改善箇所説明図

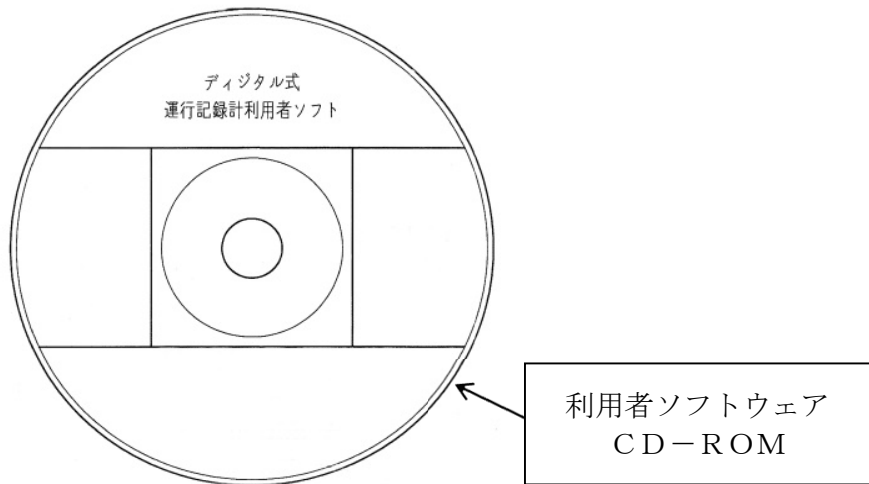
改善前	改善後
<p style="text-align: center;">基準不適合発生箇所</p>	<p style="text-align: center;">デジタル式運行記録計の 装置型式指定番号を表示</p>

デジタル式運行記録計の利用者ソフトウェアにおいて、画面表示プログラムが不適切なため、対応するデジタル式運行記録計の装置型式指定番号が電子ファイル保存装置の画面に表示されず、道路運送車両法の保安基準（運行記録計の基準）に適合しない。

改善の内容
利用者ソフトウェアを修正するCD-ROMを使用者に配付する。

識別：電子ファイル保存装置の画面の装置型式指定番号の表示有無にて識別できる。
